# LICITACION PÚBLICA NACIONAL N° 01/2016

# "CONSTRUCCIÓN DE LOS PUESTOS DE CONTROL DE ADUANAS DE: VISTA ALEGRE Y POZO COLORADO, Y DE LA ADMINISTRACIÓN DE SALTO DEL GUAIRA"

## CONSULTAS Y RESPUESTAS

### REFERENTE AL LOTE N° 1: PUESTO DE CONTROL DE VISTA ALEGRE

- Unifilar UPS – Detalle.

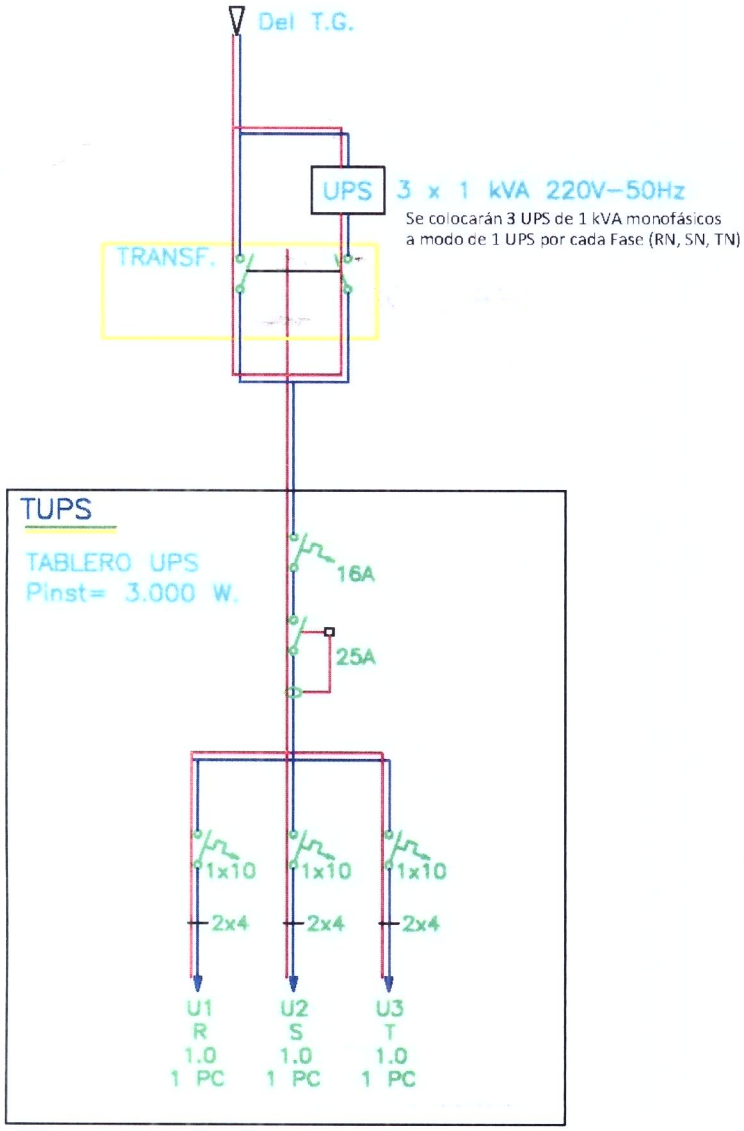
**Consulta 3:** En planta figura un tablero de UPS cuyo unifilar no se muestra.

**Consulta 4:** En la planilla además figura un tablero "TS1" cuya ubicación y unifilar no se muestra. Favor aclarar estos puntos.

**Respuesta:** En **Anexo 1** plano con detalle Unifilar de UPS.

**Respuesta:** En la planilla "TS1" corresponde al tablero considerado para UPS.

1- "Cartel acrílico para señalización de salas".

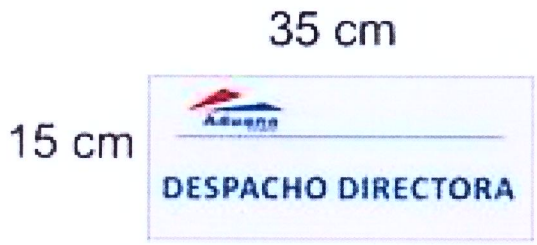
**Consulta 6:** No se visualizan los detalles de los carteles a cotizar, solo el material en que debe de ser fabricado.

**Respuesta:** Amplíese los detalles solicitados dentro de las E.T.77 y E.T.79. Se adjuntan en **Anexo 3** detalles de los carteles tipo a ejecutar.

Ejemplo: Logo de la Aduana y abajo el nombre del ambiente. Con dimensiones de 15 x 35 cm

CARPINTERÍA
DETALLE DE MUEBLES

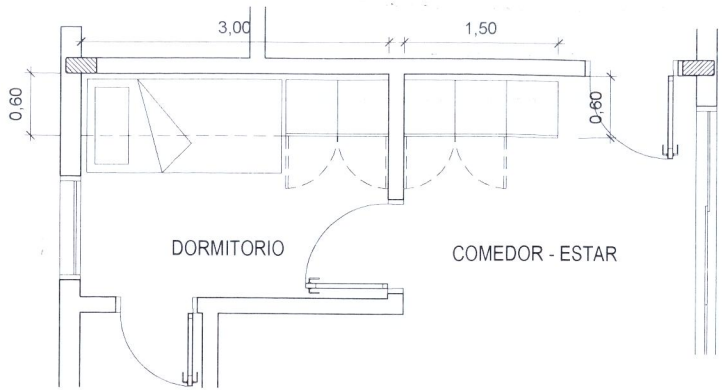
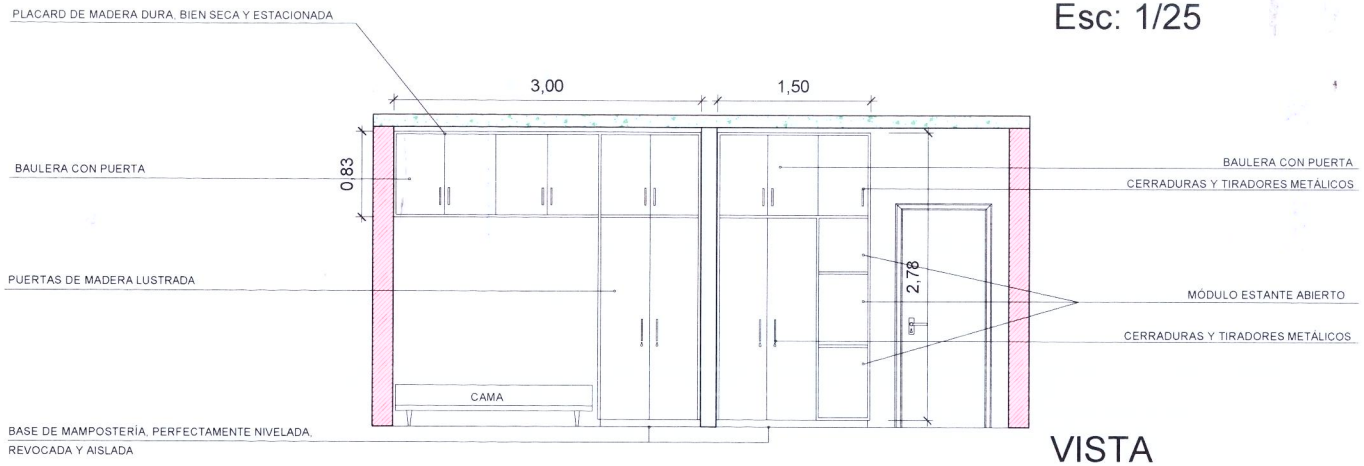
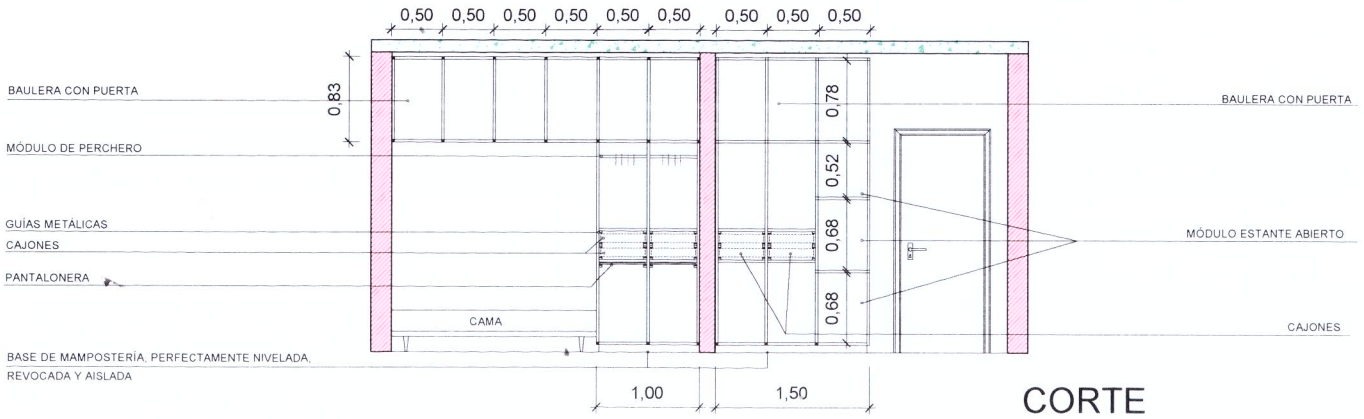
**Consulta 7:** No se visualizan detalle de placares.

**Respuesta:** Amplíese los detalles solicitados dentro de la E.T.80. Se adjunta como **Anexo 4** plano con detalle de placares.
